## Beschlussvorlage

### Bebauungsplan Nr. 261 für den Bereich Kirchhofstraße:

1. Abhandlung der Anregungen aus der frühzeitigen Beteiligung
2. Offenlagebeschluss

# Bebauungsplan Nr. 261

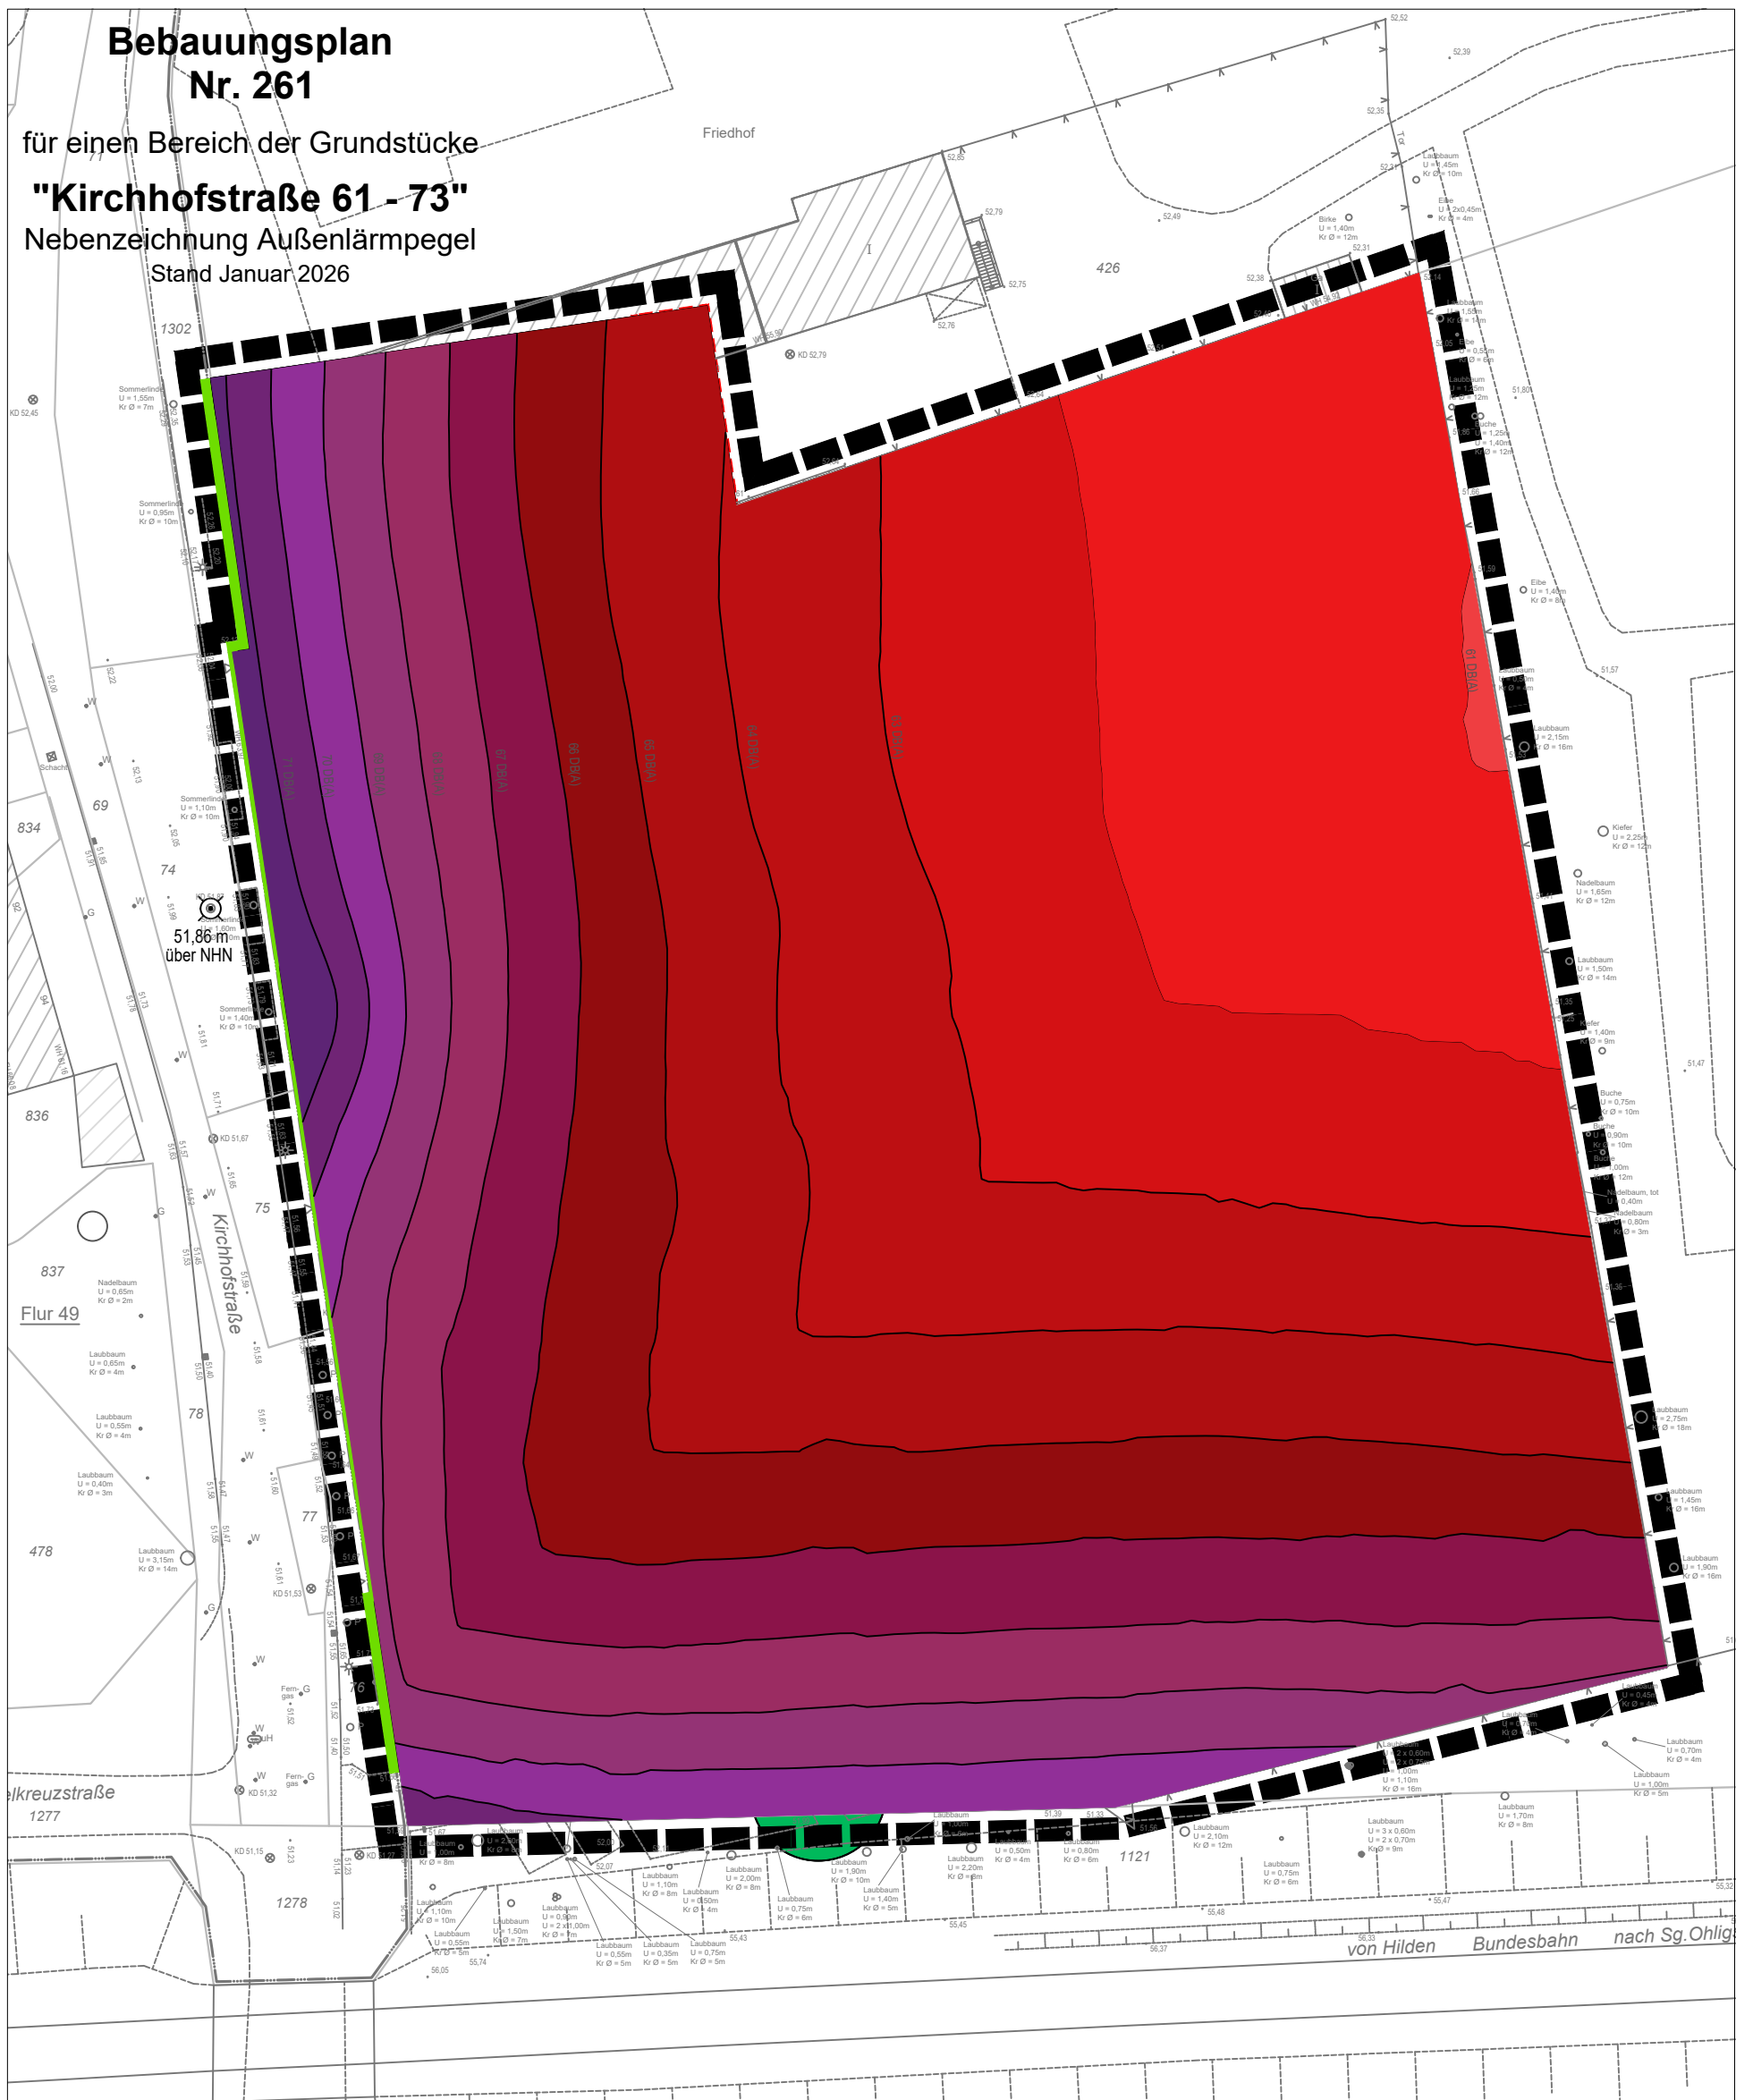
3. Im BP wurden laut dortiger Legende „Isophonenlinien der Lärmpegelbereiche mit Angabe des Schallpegels...“ zeichnerisch dargestellt. Die zeichnerische Darstellung ist jedoch aufgrund der weiteren zeichnerischen Darstellungen im Plan sehr schwer erkennbar und daher teilweise nicht nachvollziehbar. Außerdem ist anhand der Beschreibung in der Legende nicht klar, was dargestellt wurde (Lärmpegelbereiche / maßgebliche Außenlärmpegel?) Die Darstellungen sollten daher nochmals eindeutiger gestaltet werden.
